Inleiding

In het noordelijk deel van de gemeente Voorschoten is een woningbouwontwikkeling voorzien. Het plangebied wordt grofweg begrensd door de Trompweg aan de noordzijde, de Korte Vliet aan de oostzijde, de Leidseweg aan de westzijde en een aantal bestaande woningen aan de zuidzijde (Leidseweg 424-428).

In deze Nota van Beantwoording wordt antwoord gegeven op de ingediende zienswijzen. Ook wordt aangegeven of de zienswijze tot aanpassing van het ontwerp heeft geleid. Als een zienswijze aanleiding heeft gegeven tot een aanpassing van het ontwerp is ook aangegeven wat er is aangepast. Als in de beantwoording wordt gesproken over '**Het Plan**' wordt onderhavig ontwerp bestemmingsplan bedoeld. Met '**Het Plangebied**' wordt bedoeld op het gebied waar Het Plan op van toepassing is. Met '**De Indiener**' wordt bedoeld op de indiener van de betreffende zienswijze. Met '**Het Hoogheemraadschap**' wordt Het Hoogheemraadschap van Rijnland bedoeld. Met '**De Gemeente**' wordt bedoeld de gemeente Voorschoten, dit kan ook zijn het college van burgemeester en wethouders en/of de gemeenteraad.

Ontwerp bestemmingsplan Segaar-Arsenaal

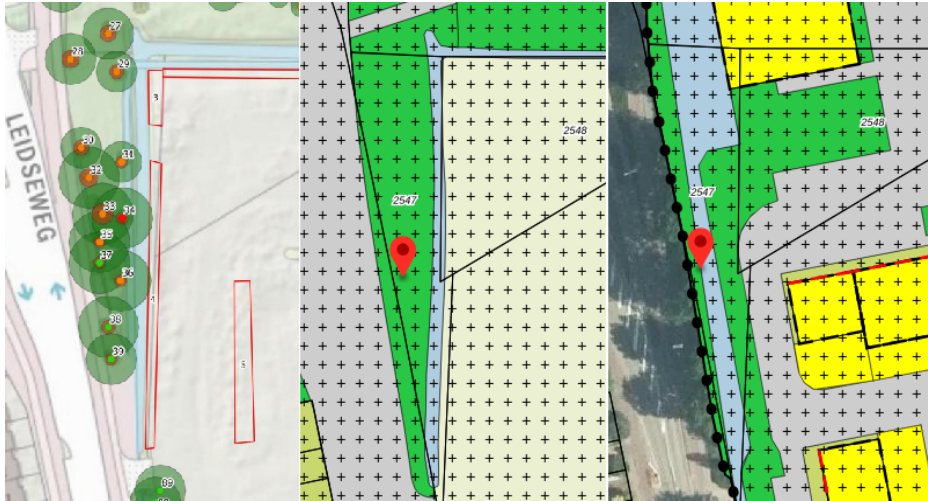
12.23	De Indiener geeft aan dat één van de randvoorwaarden uit het Ruimtelijk Kader is dat: <i>‘De evaluatie groenstructuurvisie ligt ten grondslag aan de planontwikkeling. Voorwaarden uit deze visie zijn:</i> <i>• Bebouwing op Segaar/Arsenaal is mogelijk als de huidige breedte van de groene zone langs de Korte Vliet behouden blijft. Op een aantal plekken is verbreding gewenst zodat de kwaliteit van de groene strook wordt versterkt door het toevoegen van aantrekkelijke verblijfsplekjes.</i>	In het Ruimtelijk Kader zijn op de tweede pagina uitgangspunten ten behoeve van een verdere uitwerking opgenomen. Dat betreffen de drie bullits die De Indiener aanhaalt. Deze worden puntsgewijs toegelicht: • Zoals te zien is op onderstaande afbeelding (een vergelijking van de groene zoom langs de Vliet) zal na realisatie van Segaar-Arsenaal de groene zoom aanzienlijk verbreden ten opzichte van de huidige situatie. De borging dat dit ook daadwerkelijk een groene zone is en blijft ligt in de bestemming “Groen” en zal daarnaast ook verwerkt worden in het inrichtingsplan. Het beeldkwaliteitsplan, welke als bijlage 3 bij de toelichting van het bestemmingsplan is opgenomen heeft hier ook aandacht aan besteed. Bij het Inrichtingsplan zal de definitieve uitwerking van de groene zone uitgewerkt worden. Het Plan maakt de groene zoom mogelijk als ook de versterking/beleefbaarheid. Het Plan voldoet aan deze randvoorwaarden;	Deze zienswijze heeft niet geresulteerd in een aanpassing van het bestemmingsplan.

- Ten aanzien van het Plan is rekening gehouden met deze randvoorwaarden. In het stedenbouwkundig plan dat vertaald is naar de verbeelding van het bestemmingsplan zijn in Oost-Westelijk richting doorzichten opgenomen. Van boven naar beneden zijn deze zichtbaar (zie blauwe lijnen op bovenstaande afbeelding):
 - Tussen de appartement gebouwen en de beneden bovenwoningen;
 - Ter hoogte van de calamiteiten ontsluiting;
 - En ten slotte tussen de drie blokken woningen op het Arsenaal-terrein, ten noorden van het meest zuidelijke blokje woningen.
 Deze zichtlijnen zijn bedoeld om een visuele verbinding te creëren tussen Noord-Hofland en de Korte Vliet. Daarnaast is het ook mogelijk om via de brug, voor langzaam verkeer, vanaf de Leidseweg de oversteek te maken richting de Korte Vliet;
